ПЛИТЫ МОДЕЛЬНЫЕ ЧУГУННЫЕ ДЛЯ ОПОК РАЗМЕРАМИ В СВЕТУ 1200×1000 мм НА ФОРМОВОЧНЫЕ ЛИТЕЙНЫЕ МАШИНЫ БЕЗ ПОВОРОТА ПОЛУФОРМЫ БЕЗ ДОПРЕССОВКИ

ГОСТ 20087—74

Изменение № 1 ГОСТ 20087—74 Плиты модельные чугунные для опок размерами в свету 1200×1000 мм на формовочные литейные машины без поворота полуформы без допрессовки. Конструкция и размеры

Черт. 1

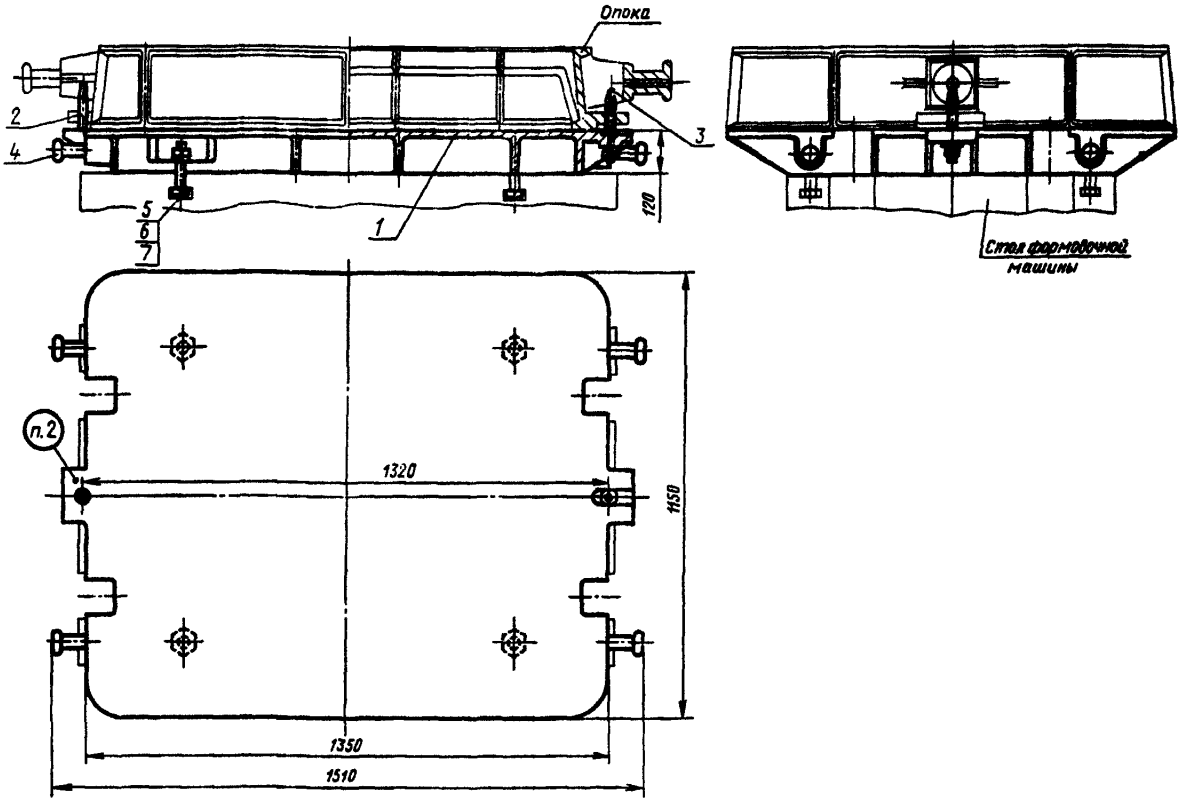
Пункт 1. Чертеж 1. Подрисуночная подпись. Заменить обозначение болта (поз. 5): М16×70.66.05 по ГОСТ 7808—70 на 7002—2545 по ГОСТ 13152—67.

Пункты 1, 3. Чертежи 1, 2. Заменить слова: «Теоретическая масса» на «Масса, не более».

Черт. 2

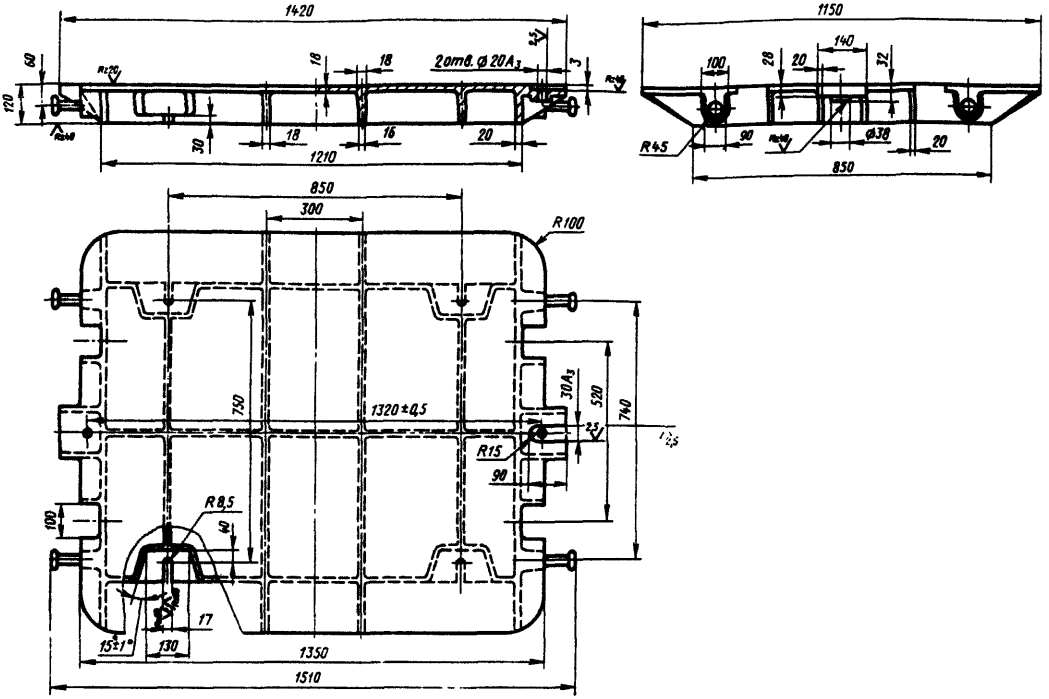
Пункт 3. Чертеж 2. Заменить обозначение: A_3 на H8.
